SERVICE BULLETIN

Austausch der Überlastkupplung für ROTAX® Motor Type 914 (Serie)

ATA System: 72-00-00 Motor

Bild 1
Überlastkupplung

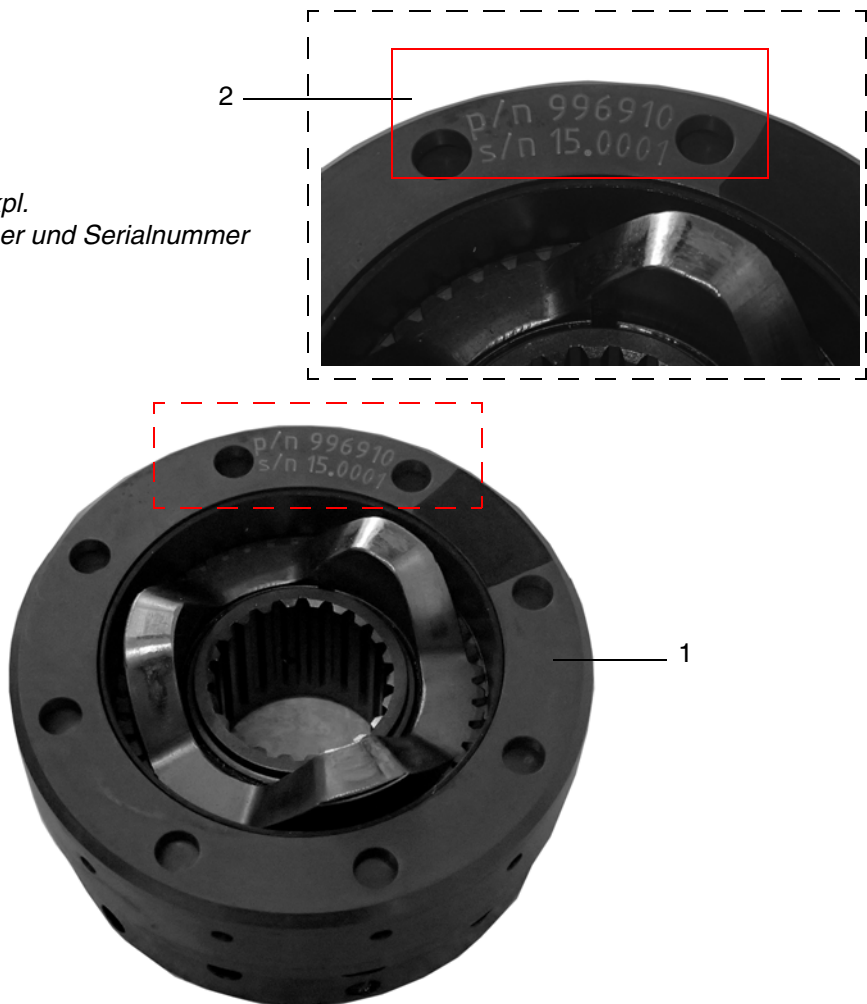
Bei allen Motoren der Motortype 914 (Serie) außerhalb des Kriteriums A dürfen bei einem Tausch der Kupplung kpl., im Zuge einer Wartung, Instandhaltung oder Grundüberholung, zukünftig nur mehr Überlastkupplungen mit der Beschriftung Teilenummer und Serialnummer verbaut werden.

HINWEIS: Ersatzteile mit der Beschriftung Teilenummer und Serialnummer sind ab dem Erscheinungsdatum dieses Service Bulletins erhältlich.
Siehe dazu [Bild 1](#).

1 Kupplung kpl.
2 Teilenummer und Seriennummer
